# 改善箇所説明図①

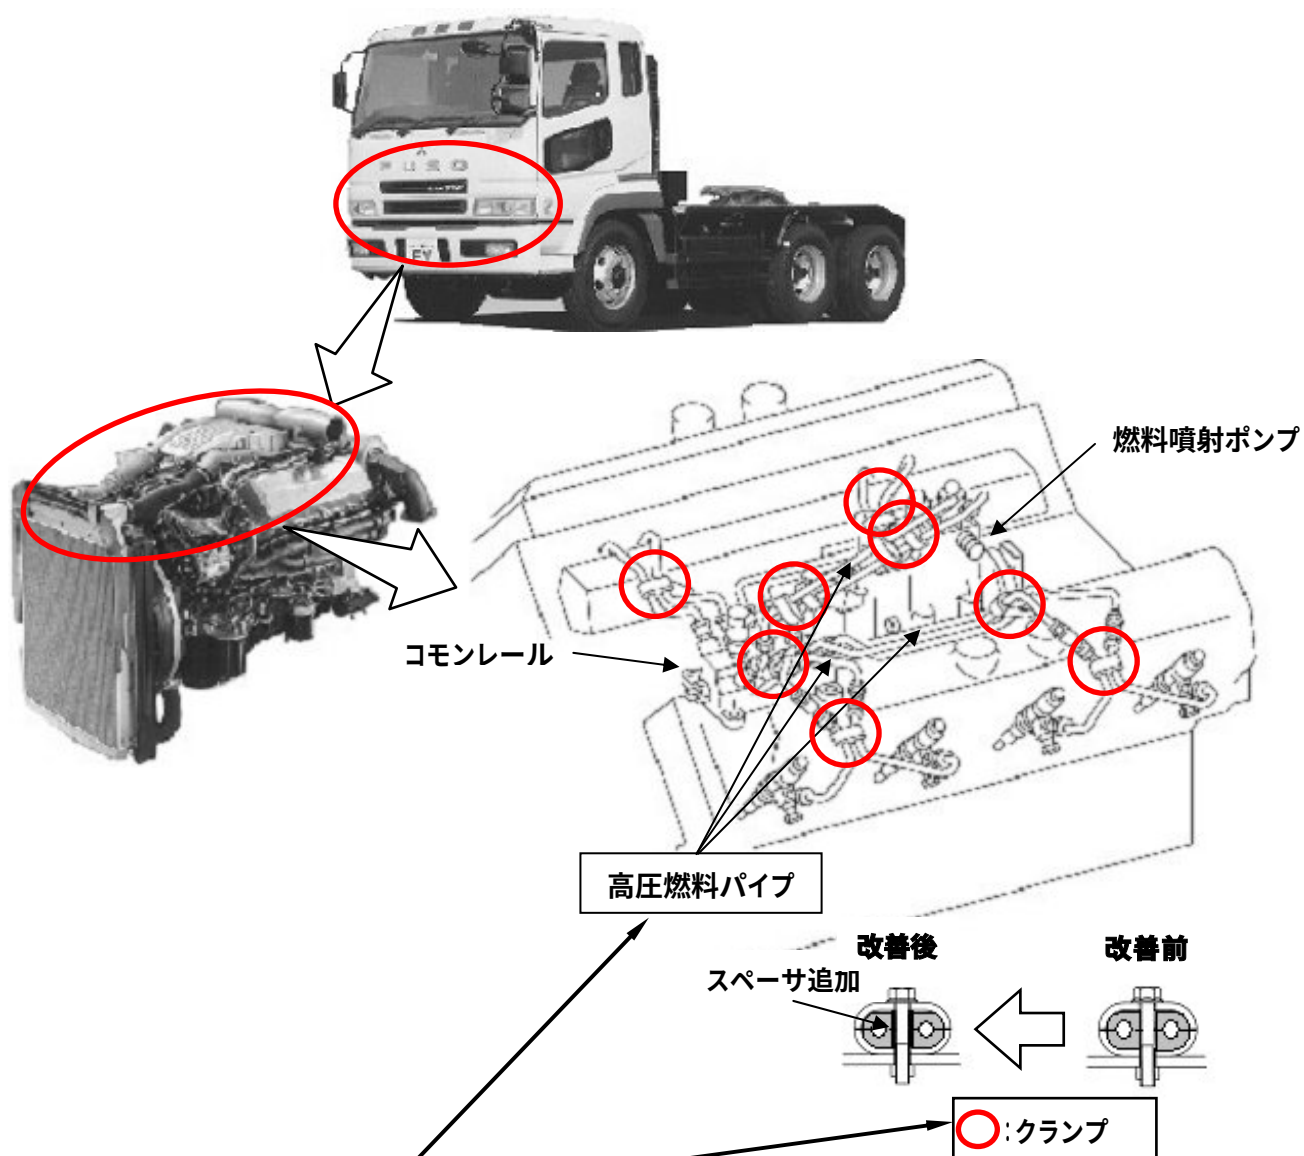
燃料噴射装置の高圧燃料パイプの形状及び当該燃料パイプの締付クランプの構造が不適切なため、エンジン振動によりクランプボルトが折損又は緩み、当該クランプが脱落することがある。そのため、そのままの状態で使用を続けると、高圧燃料パイプに亀裂が生じ、燃料が漏れ、最悪の場合、エンジン停止、再始動不能に至るおそれがある。

全車両、高圧燃料パイプ、クランプを対策品と交換する。

注：□ は、交換部品を示します。
